**Vec: Odpoveď na žiadosti o vysvetlenie zo dňa 18.02.2022**

Na základe doručených žiadostí o vysvetlenie k zákazke pod názvom: „**Záchytné parkovisko - predstaničný priestor v Šali - prestupný uzol**“, publikovanej vo vestníku verejného obstarávania č. 30/2022 dňa 01.02.2022 pod značkou 8206 - MSP. Pre otázky predkladá verejný obstarávateľ nasledujúce vysvetlenia:

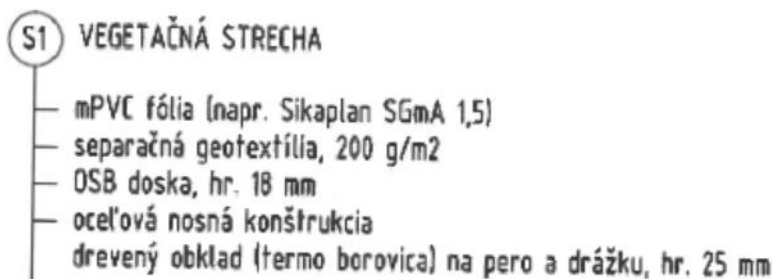
Žiadame verejného obstarávateľa o objasnenie, či je potrebné uvažovať s rovnakou hrúbkou EPDM aj v miestach kde nie je z čoho spadnúť ?

Hrúbka vrstvy EPDM je v projekte zadefinovaná na 15mm. Toto je minimálna hrúbka pre materiál EPDM na podkladovej vrstve SBR. Hrúbka 15mm EPDM zaručuje dlhú životnosť povrchu, preto nie je možné znižovať túto časť skladby ani mimo dopadových zón herných prvkov.

Celoplošne povrch detského ihriska a príľahlého parku je nadimenzovaný na celkovú skladbu 120mm (15mm EPDM + 105mm SBR).

Celková hrúbka je dimenzovaná podľa výšky pádu herných prvkov. Vzhľadom na ostrovčeky zelene v dopadovom povrchu a blízke obrubníky nemá ekonomický zmysel meniť hrúbky gummy zmenou tvarovania podkladových vrstiev, nakoľko nepresnosťou vyhotovenia spodných konštrukčných vrstiev by mohlo dôjsť k zníženiu hrúbky v miestach minimálne nutných pre tlmenie pádu.
